Bebauungsplan „Gewerbegebiet“

BEBAUUNGSPLAN „GEWERBEGEBIET“

1. ÄNDERUNG

Plan Nr. 23(38/9) Maßstab 1:2000, Gemarkung Gr. Mackenstedt
Flur 14

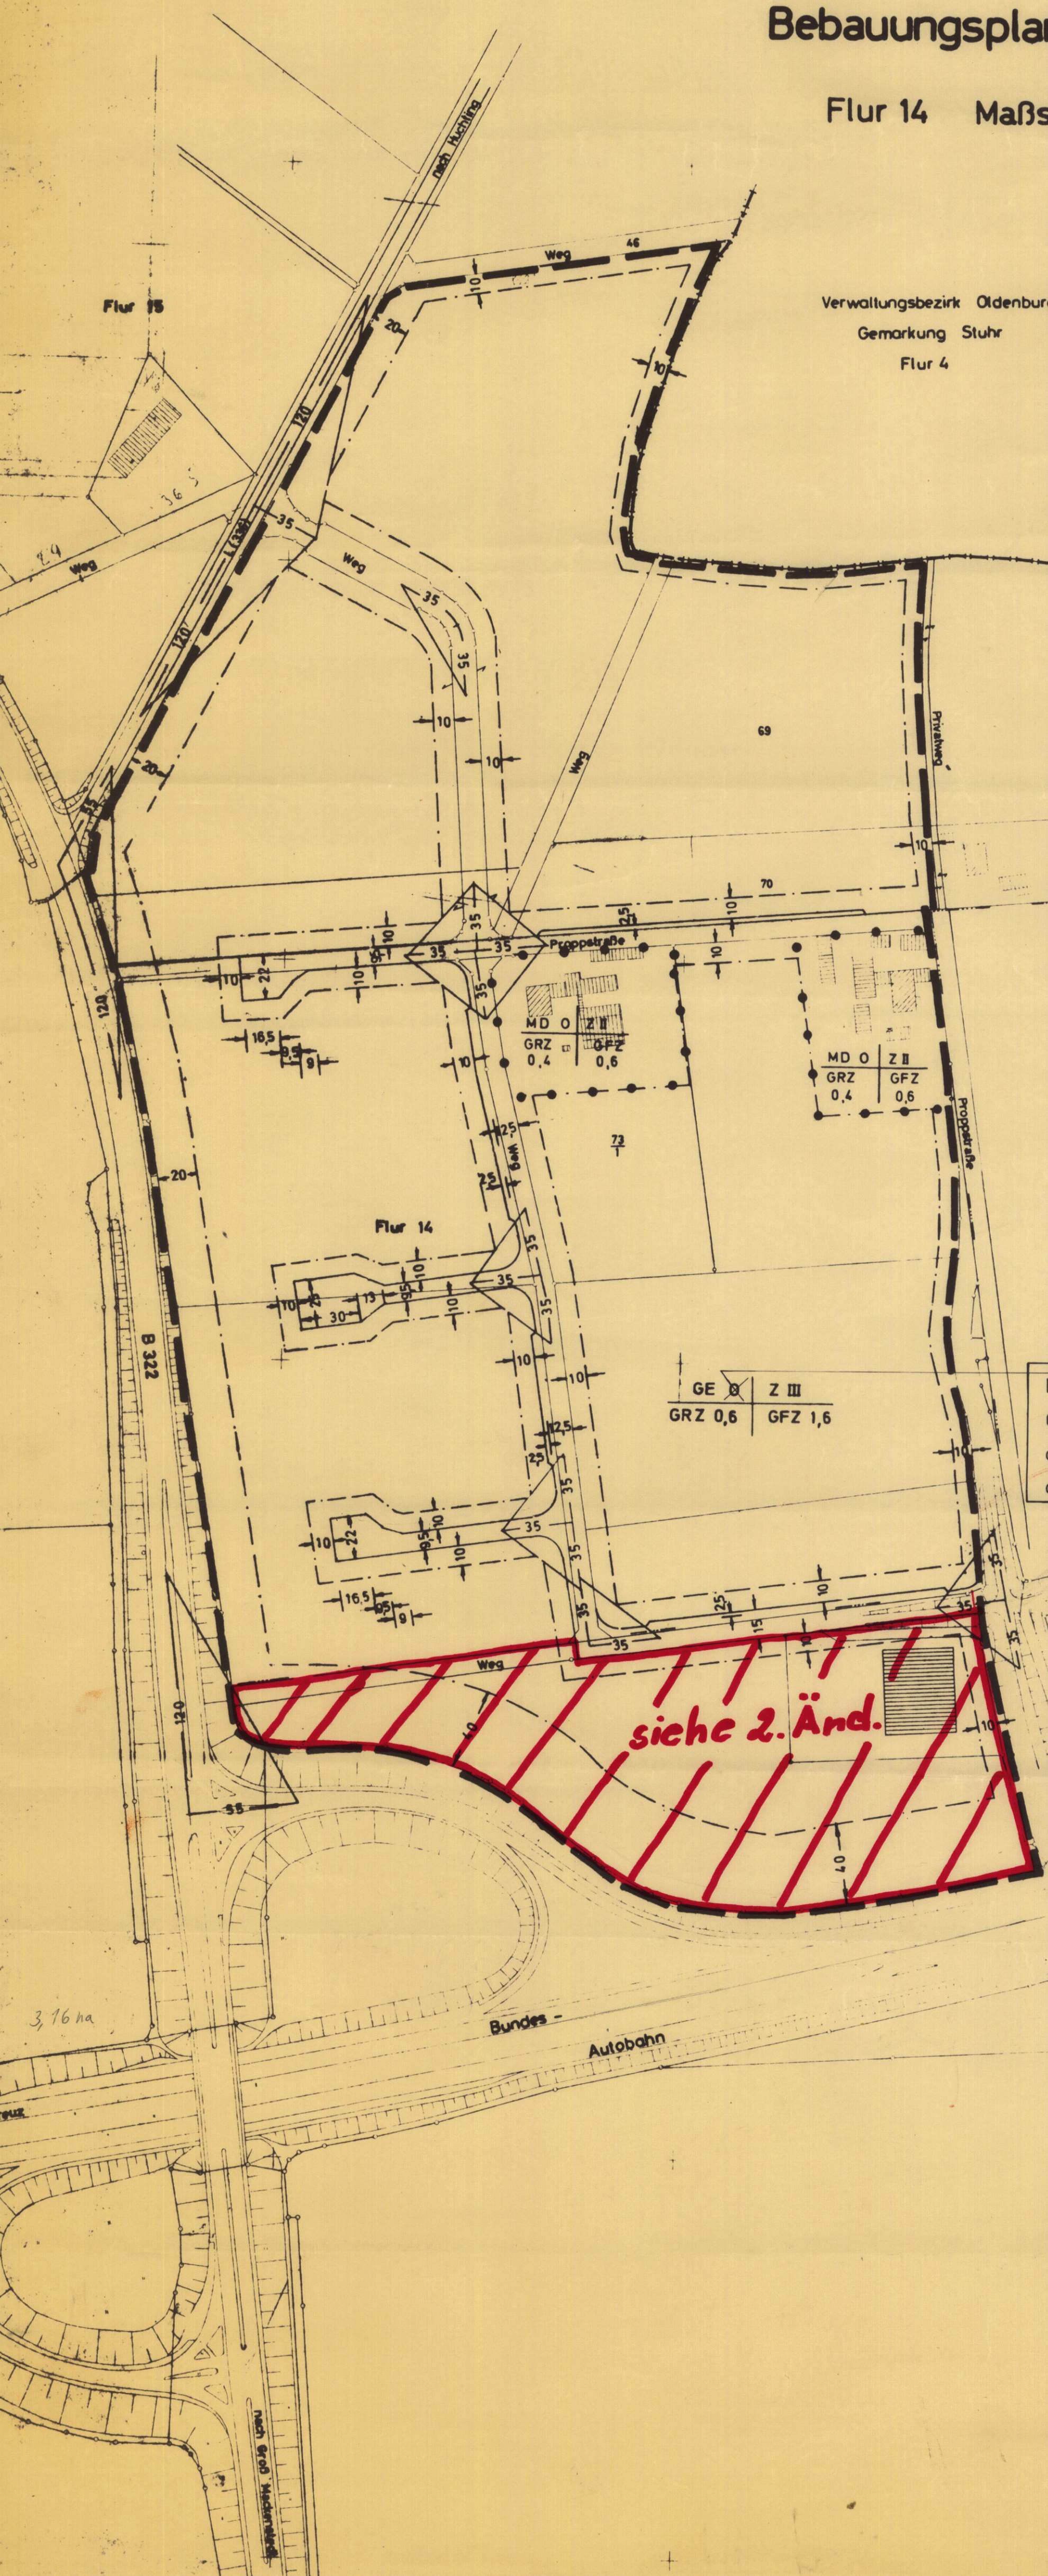
Die offene Bauweise (O) im Bereich der als
Gewerbegebiet festgesetzten Flächen wird
durch die 1. Änderung des Bebauungsplanes
aufgehoben.
